Добавление 2: Правила № 3

Пересмотр 4 – Поправка 2

Дополнение 16 к поправкам серии 02 – Дата вступления в силу: 8 октября 2015 года

Единообразные предписания, касающиеся официального утверждения светоотражающих приспособлений для механических транспортных средств и их прицепов

"Рис. 1

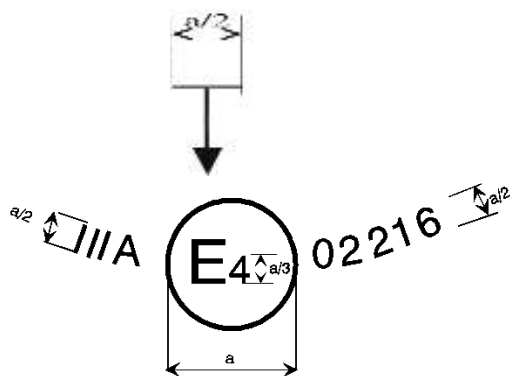
Рис. 1, изменить следующим образом:

Вертикальная стрелка, исходящая от горизонтального сегмента и обращенная вниз, указывает допустимую высоту установки данного устройства, составляющую не более 750 мм от поверхности грунта, и может быть проставлена либо над, либо под кругом, в который вписана буква "Е", либо рядом с ним, вблизи группы обозначений, указывающих класс, или цифр, представляющих собой номер официального утверждения.
